Subject: RE: Otsa-Miko Loopealse ÜVK projekt

Oleme materjalidega tutvunud ning edastame tähelepanekud.

registriosa nr	katastriüksuse tunnus, nimi ja sihtotstarve	IKÕ ala Pos nr plaanil	IKÕ ala pindala m2
18528650	19801:001:3991 Mikko tänav L1 Transpordimaa 100%		49

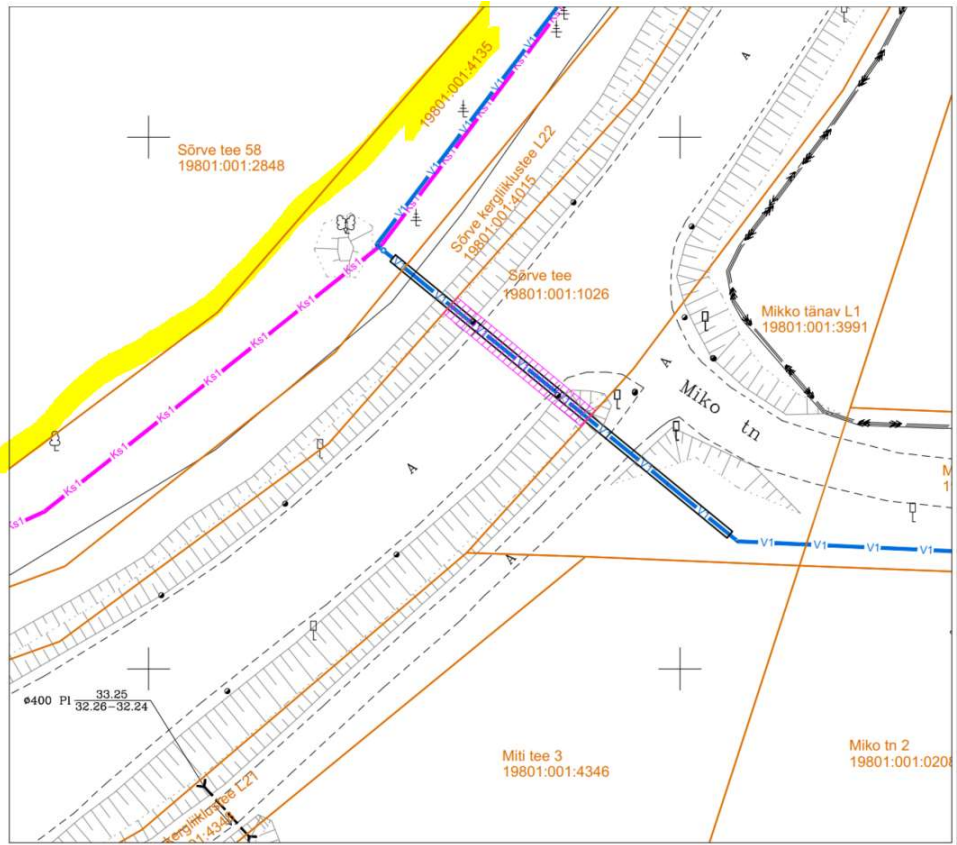
- Palume seletuskirjas kajastada ka riigiteede maaüksustele rajatavate hülsside tugevuse andmed ning riigiteedega ristuvate torustike min sügavuse andmed.
- Transpordiameti Maade osakonna tähelepaneku kohaselt palume korrigeerida IKÕ plaane, kuna katastriüksuste piirid on muutunud antud asukohas.

Palume ajakohastada katastriüksuste piiride andmed ka asendiplaanil.

kiirvool KIIRVÖÖL OÜ	KIIRVÖÖL OÜ Pärnu mnt 160a Tallinn 11317 Reg. nr 11281982 MTR nr EEP000864 www.kiirvool.ee; tel. 6142122	Joonise nimetus IKÕ joonis Kinnistu: Mikko
---	---	---

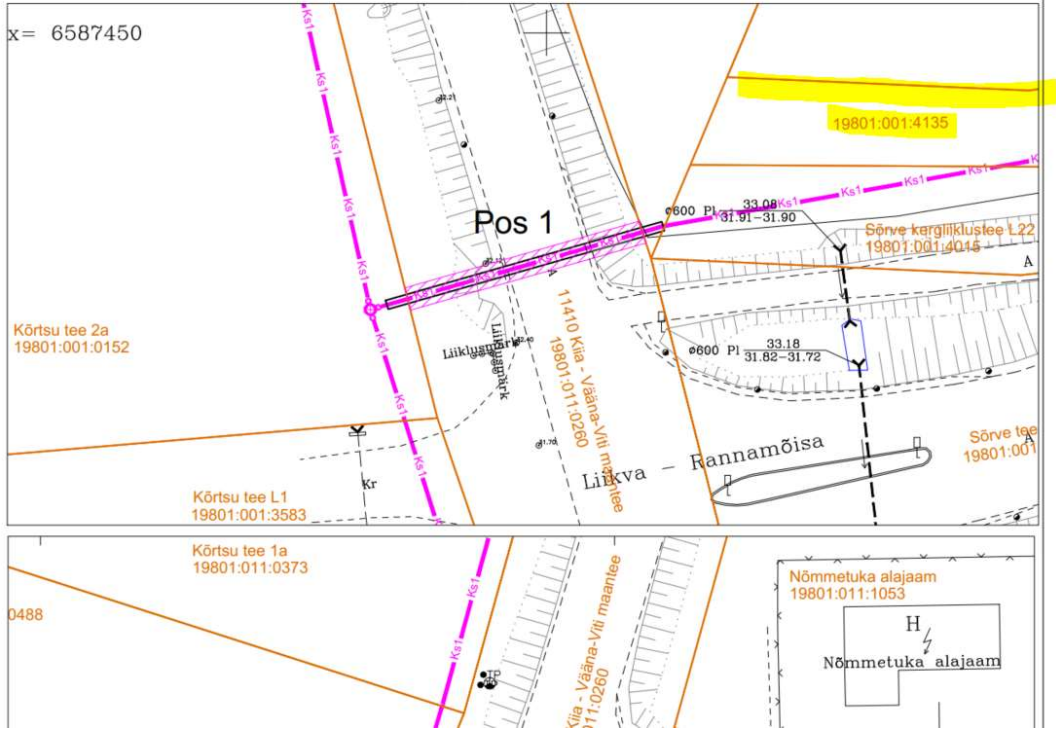
- Lisaks palume kajastada IKÕ plaanide tingmärkides katastriüksuste piiri tähis, hetkel tähis puudub.
